Avis urgent de sécurité

Dysfonctionnement du bras d'écran de 21 pouces pour ARIETTA 60 et ARIETTA 70

Identifiant FSCA : FE0316/28(E)

Type d'action : modification de l'appareil

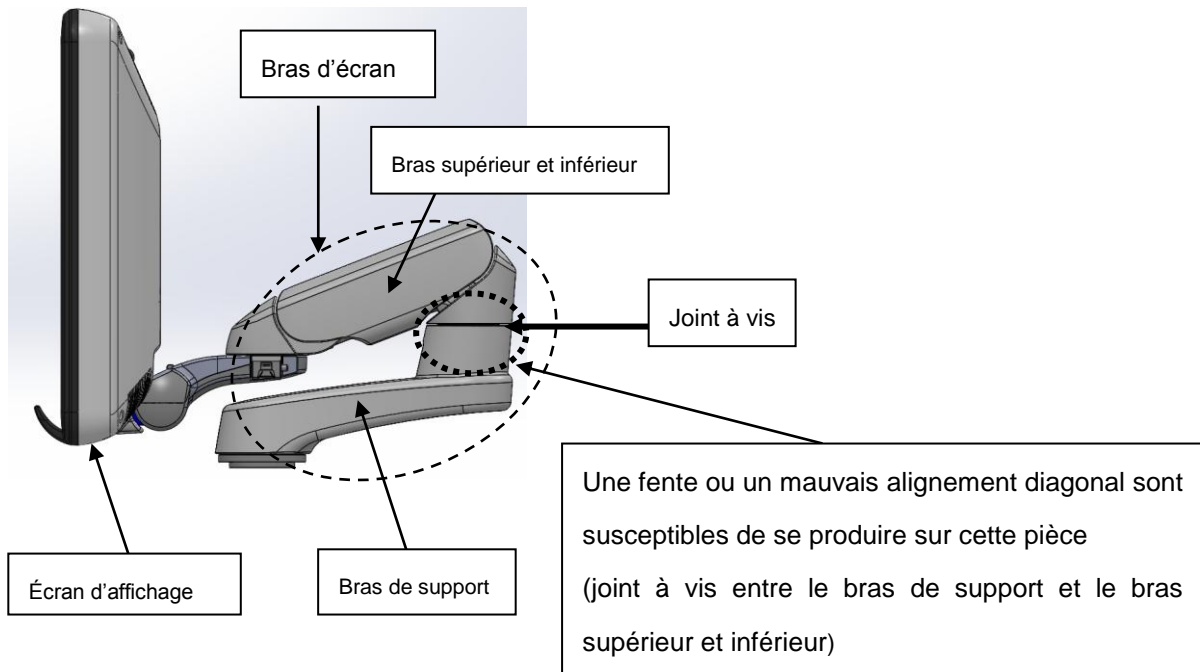
- Phénomène : Les vis du bras d'écran des systèmes ARIETTA 60 et ARIETTA 70, qui soutiennent l'écran de 21 pouces, sont susceptibles de se desserrer en raison d'un défaut de fabrication. En de rares occasions, le bras d'écran et l'écran risquent de se décrocher du bras de support suite à ce défaut.
- Condition : Le bras d'écran monté devient branlant si les vis du bras supérieur et inférieur sont desserrées.
- Fréquence : Ce phénomène peut se produire sur tous les systèmes.

En cas de fente ou de mauvais alignement diagonal dans le joint à vis, entre le bras de support et le bras d'écran (voir le schéma), nous vous demandons de cesser immédiatement d'utiliser le système et d'informer votre revendeur de ce phénomène.

En tant que contre-mesure, le fabricant est tenu de fournir un bras d'écran amélioré pour tous les systèmes des séries ARIETTA 60 (avec écran de 21 pouces en option) et ARIETTA 70, à compter du mois de juin 2016. En cas de nécessité d'une action immédiate due à la détection d'une instabilité, un ensemble de vis et de raccords métalliques peut être fourni.
